Nota van zienswijzen ontwerpbestemmingsplan Kapelstraat ong. Chaam

Resultaten overleg ex artikel 3.1.1. Besluit ruimtelijke ordening ontwerpbestemmingsplan Kapelstraat ong. Chaam

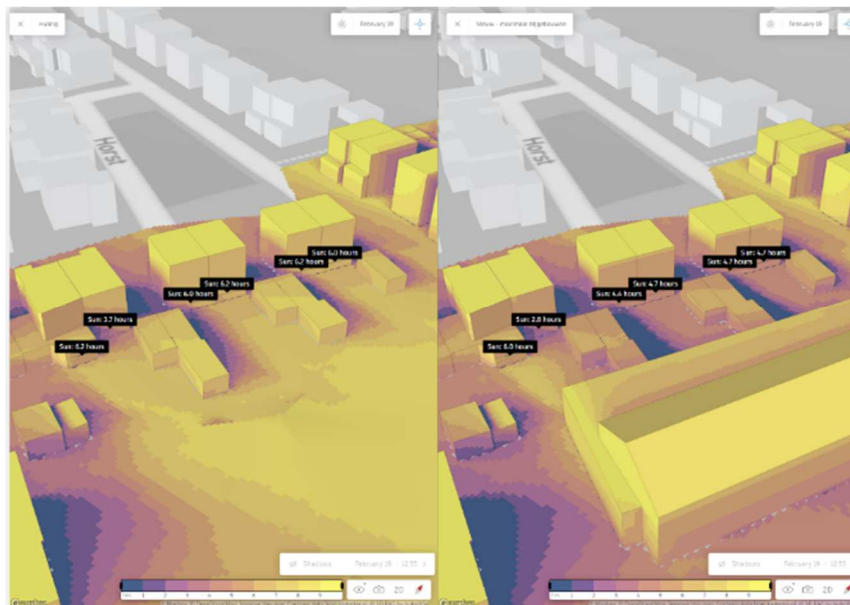
3B	De beoogde woningen direct achter de woning van reclamant hebben een maximale bouwhoogte van 10 meter (2 bouwlagen met kap). Als gevolg hiervan is inkijk in de tuin van reclamant mogelijk en wordt de privacy aangetast. Daarnaast zullen deze woningen de ochtend- en middagzon tegenhouden	In het kader van deze planontwikkeling is een bezonningsstudie gedaan om te beoordelen of en in welke mate sprake is van een vermindering van bezonning. Met name in de ochtenduren zal sprake zijn van blokkerende werking als gevolg van de nieuwe woningen. Op het meest maatgevende moment (wanneer de schaduwwerking het grootst is), leidt dit tot een toename van schaduwwerking van 1,3 uur per dag. Dit past nog altijd binnen de lichte TNO-norm (ten minste 2 mogelijke bezonningsuren per dag in de periode van 19 februari – 21 oktober	Deze reactie leidt niet tot aanpassing van het bestemmingsplan.

waardoor er alleen in de avond nog sprake van is zon in de tuin.

(gedurende 8 maanden)). Op de onderstaande afbeelding is dit weergegeven. Deze afbeelding is in bijlage 1 groot weergegeven.

Dat de beoogde ontwikkeling gevolgen heeft voor de directe leefomgeving van reclamant valt niet te ontkennen. Waar nu sprake is van een (nagenoeg) onbebouwd perceel, zal dit wijzigen naar bebouwing in de vorm van woningen. Daarbij is enige vorm van inijk niet te voorkomen. De beoogde woningen/bouwvlak staat op 7 meter van de achtertuin van reclamant. Dit zijn normale maatvoeringen in een bebouwde omgeving. Daarbij weegt ook mee dat dit plan voldoet aan het uitgangspunt van inbreiden voor uitbreiden.
